Rapport de l'Inspection des installations classées

Visite d'inspection du 29 juillet 2026

HM France Granulats

Le présent rapport rend compte de l'inspection réalisée le 29/07/2026 dans l'établissement HM France Granulats implanté Lieux-dits « Le Pouillau » et « Les Groillons » 86160 Saint-Maurice-la-Clouère. L'inspection a été annoncée le 11 juin 2026. Cette partie « Contexte et constats » est publiée sur le site internet Géorisques (https://www.georisques.gouv.fr/).

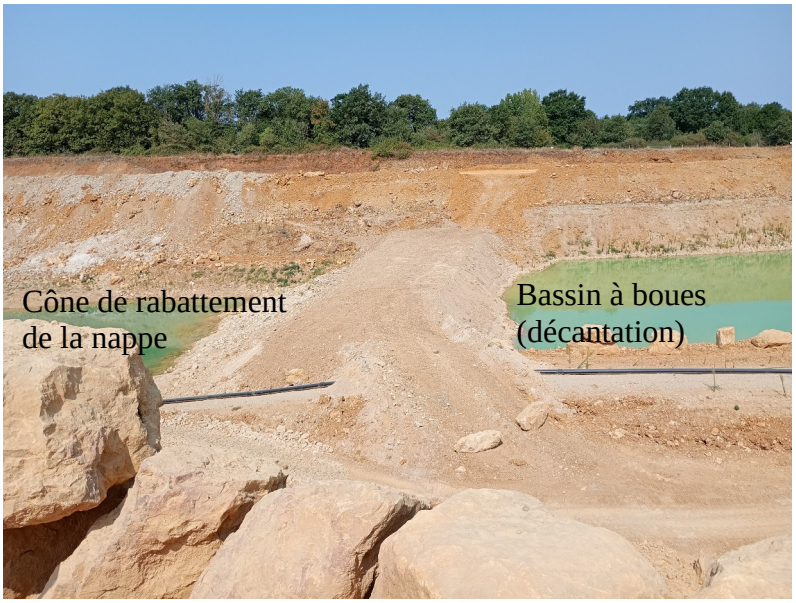
Le bassin des eaux de procédé situé au Nord-Est est en cours de remblayage et le bassin à boues (décantation) désormais localisé au Sud-Ouest du périmètre autorisé et au niveau de la zone en exploitation vient en substitution de ce bassin.

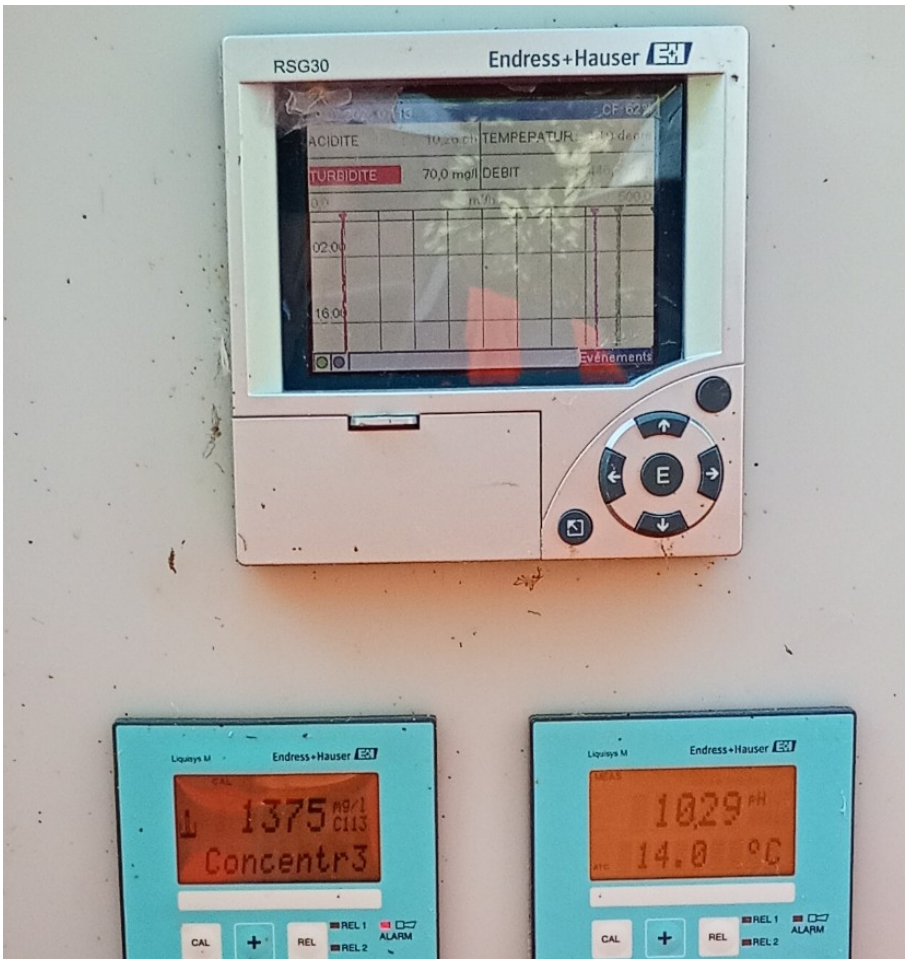
Néanmoins, le jour de la visite, le compteur automatisé de suivi en continu du pH, de la température, du débit et des MEST qui a été montré à l'inspection affichait certaines valeurs incohérentes, notamment de pH et de MEST élevé.

Au vu d'un dysfonctionnement présumé du dispositif automatisé de suivi en continu de la qualité du rejet d'exhaure, il est demandé de le faire vérifier.
L'exploitant transmettra à l'inspection sous un délai d'un mois maximum un justificatif attestant de sa vérification, et le cas échéant de sa réinitialisation ou réparation, et de son bon fonctionnement.
